Dotyczy postępowania pod nazwą: „**Budowa centrum kultury i integracji społecznej w Wielkiej Łące**”.

Wyjaśnienie treści SWZ

Ścianka mobilna – parametry techniczne:

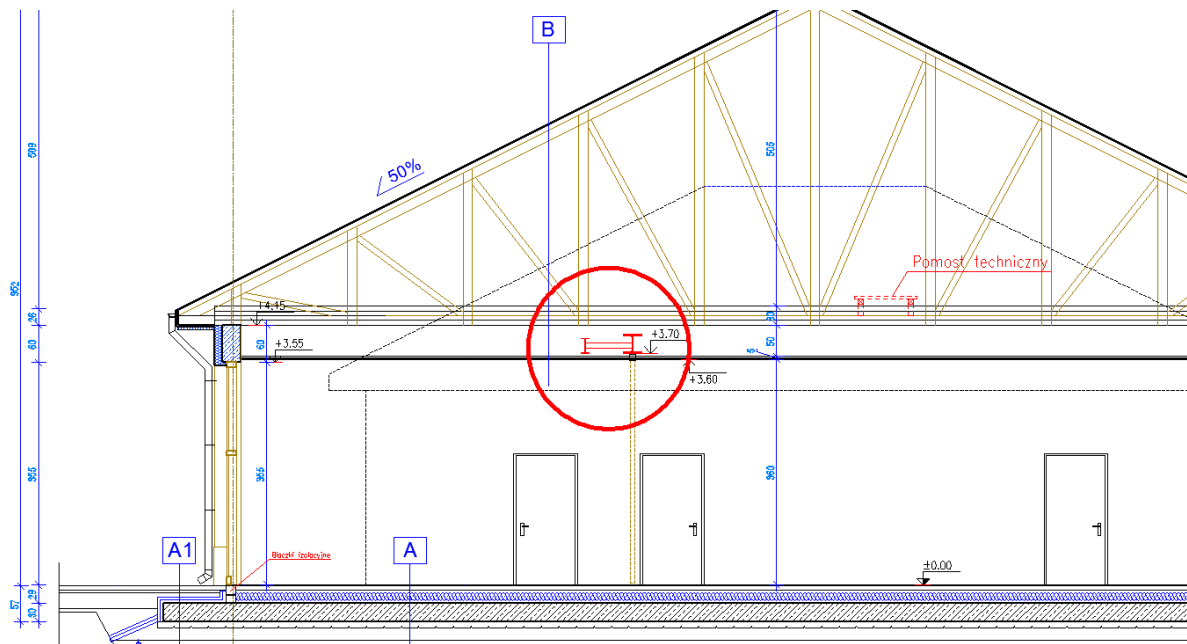
„Prosimy o uzupełnienie projektu o wymagania dla ścianki mobilnej, dotyczące wykończenia, izolacyjności akustycznej, sposobu parkowania.”

1. Grubość panela – min. 50 mm
2. Szerokość panela – nie określa się (zgodnie z technologią producenta)
3. Izolacyjność akustyczna – min. 32 dB
4. Niepalność
5. Klasa ochrony p.poż. – nie określa się
6. Materiał wykończeniowy – płyta meblowa lub płyta meblowa fornirowana, HPL – kolor jasny (np. biały jednolity lub faktura drewna o jasnych odcieniach np. sosna).
7. Sposób parkowania – parkowanie po obu stronach pomieszczenia w obszarze przyściennym (zgodnie z rys. A.1 PT)

Zwraca się uwagę na konieczność zamontowania ścianki mobilnej do niezależnej konstrukcji wsporczej – stalowej podwieszanej ponad sufitem.

NIE DOPUSZCZA SIĘ PODWIESZANIA ŚCIANKI MOBILNEJ DO PASÓW DOLNYCH KRATOWNIC DACHOWYCH.
